Keuringsverslag van een elektrische laagspanning- en zeer lage spanningsinstallatie

NIET CONFORM

Straatnaam Ninoofsesteenweg
Huisnummer 198
Busnummer GLV
Postcode 1700
Gemeente Dilbeek
Land België

Controlebezoek van een tijdelijke werfinstallatie volgens (KB 08/09/2019) - AREI Boek 1- 6.5. en 4.2.4.4. en 7.4.

Afbeelding schakel- en verdeelbord:

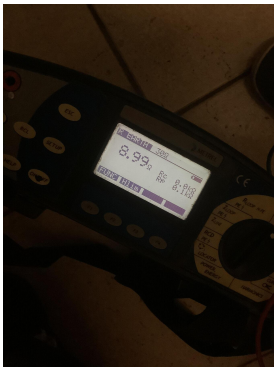
- I1.01 Eéndraadschema van de installatie is te voorzien en/of te vervolledigen. (Boek 1 Afdeling 2.12 - 2.13 en 3.1.2 en 9.1.2)
- I1.02 Situatieschema van de installatie is te voorzien en/of te vervolledigen. (Boek 1 Afdeling 2.12 - 2.13 en 3.1.2 en 9.1.2)
- I1.06 De externe invloedfactoren werden ons niet schriftelijk meegedeeld en konden ter plaatse niet worden vastgesteld in het bijzijn van de beheerder of zijn afgevaardigde.(Boek 1 Afdeling 5.1.4. & 9.1.6.)
- I5.10 Niet gebruikte invoeringen van het verdeelbord zijn niet correct of onvoldoende afgedicht. (Boek 1 Afdeling 5.1.4. en 4.2.2.3.)
- I5.13 De nominale spanning dient duidelijk vermeld te worden op een oordeelkundig gekozen plaats. (Boek 1 Onderafdeling 3.1.3.3.)

nota/note 12 De elektrische installatie staat niet onder spanning. De goede werking van de differentieels kon niet getest worden.

nota/note 14 De isolatieweerstand kon niet gemeten worden. Deze dient groter te zijn dan 0,5Mohm.

nota/note 15 De installatie kan niet spanningsloos gezet worden.

nota/note 18 De elektrische installatie is grondig na te zien en conform te maken volgens de voorschriften van het AREI boek 1.
